改善箇所説明図

改善措置の内容

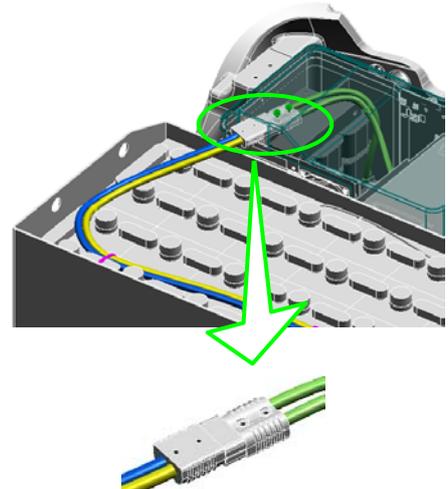
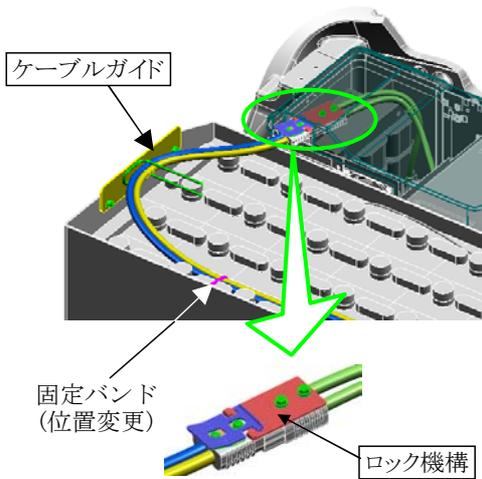
電気式フォークリフトのバッテリーケーブルにおいて、取り回しが不適切なため、走行時バッテリーケーブルのプラグが抜け出す場合がある。そのため、そのままの状態で使用を続けると当該プラグが接触不良を起し、最悪の場合、火災に至るおそれがある。

全車両、バッテリーケーブルのプラグにロック機構を追加する。
また、バッテリーケーブルの取り回しを変更する。

バッテリーケーブルの取回し変更で識別可能。
